「苗栗縣水環境改善整體空間發展藍圖規劃」

第七批次提案說明會

後龍溪水環境改善計畫- 後龍溪沿岸與周邊環境改善計畫

主辦機關:苗栗縣政府水利處
主講人:林煥堂

3 水質現況

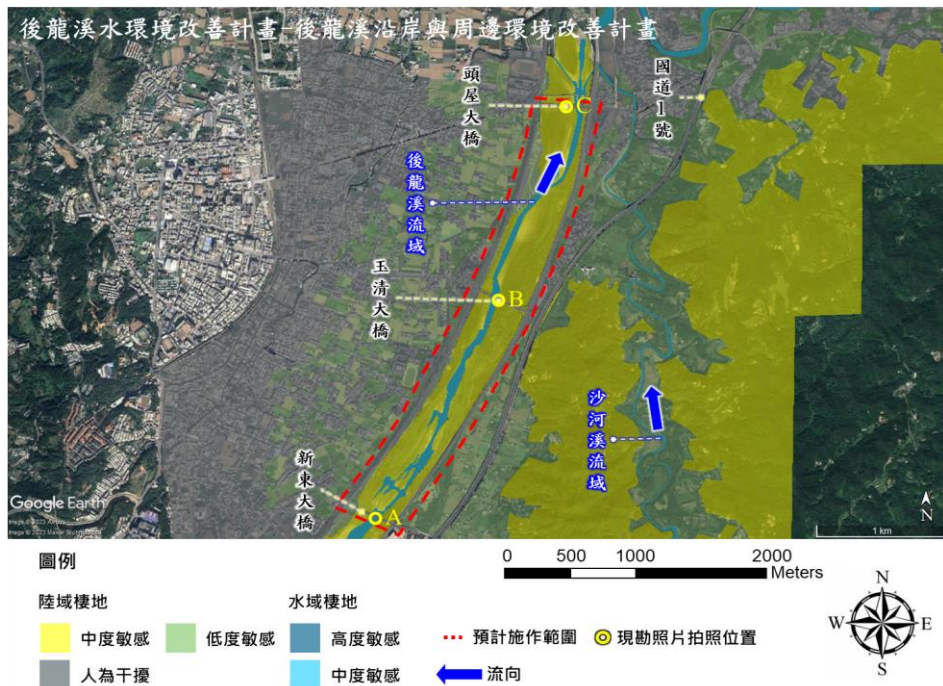
討論意見		意見回覆
經濟部水利署		
4	已辦理生態檢核工作之初步調查成果，請第七批次所提案件納入參考並調整相關工作內容，避免破壞原有生態環境。	感謝貴署意見，本計畫將依據生態檢核之調查成果，釐清現況生態環境進行有效規劃，降低人為對生態造成過多擾動。
5	依據第七批次提報原則，現況水質條件為重要指標，本次所提案件請於計畫書敘明現況水質狀況。	遵悉，已加強針對水質狀況相關說明於P.27~28。
6	維護管理工作於工程完工後相對重要，建議可於規劃設計階段，先與地方或民間團體協調溝通後續維護管理方式，以維持環境永續經營外並減少縣府經費或人力上支出。	遵悉，本計畫已於提案研擬階段召開地方說明會，與在地生態相關協會及市民代表進行規畫內容探討，交流在地需求及地方合作量能，納入本次計畫內容，回應地方發展期待，以利後續場域經營維護管理等機制運作。
7	苗栗縣第七批次所提改善案皆為規劃設計案，經費請編列於112~113年底辦理完成。另外，五案預計辦理相關工程內容及經費組成，建議調整表示方式，以符合實際。	遵照辦理，已依據貴署意見進行經費表示方式調整，將經費工作明細列表補充於附錄六。
8	各案計畫皆有與地方民眾及環保團體召開說明會討論，建議落實將相關地方說明會及生態檢核成果辦理資訊公開等作業，以符本計畫相關規定。	遵悉，本計畫已與地方開辦說明會交流規劃內容，將會議結論納入規畫研擬，提出得以回應地方，同時兼顧水環境需求之提案計畫。
經濟部水利署第二河川局		
1	用地問題，請補充說明。	遵照辦理，已補充用地相關說明於P.37~38。
2	計畫範圍是否安全無慮或已完成防災改善。	遵悉，本計畫範圍相關防災基礎建設皆已完成，場域安全無慮。
行政院環境保護署		
1	依「全國水環境改善計畫」爭取補助內容，請苗栗縣政府再整體評估各計畫有先順序及提案策略。	感謝貴署意見，本府已重新檢討評估各計畫之狀況，釐清計畫順序排列，以利提案計畫進行。
楊處長明鏡		
1	計畫書內容需要納入二河局在地諮詢會議之意見。	遵照辦理，已將在地諮詢會之意見，納入本計畫。

本計畫範圍為龜山橋、頭屋大橋，茲彙整環保署近三年(民國 110~112年)針對流域內各監測站所測得之資訊顯示：

龜山橋其河川污染指數 (RPI) 為1.0~2.0 (RPI \leq 2.0 代表未稍受污染) ，

頭屋大橋其河川污染指數 (RPI) 112年度顯示2.25 ， (2.0 < RPI \leq 3.0 代表輕度污染)

顯示本計畫河段水質狀態良好。
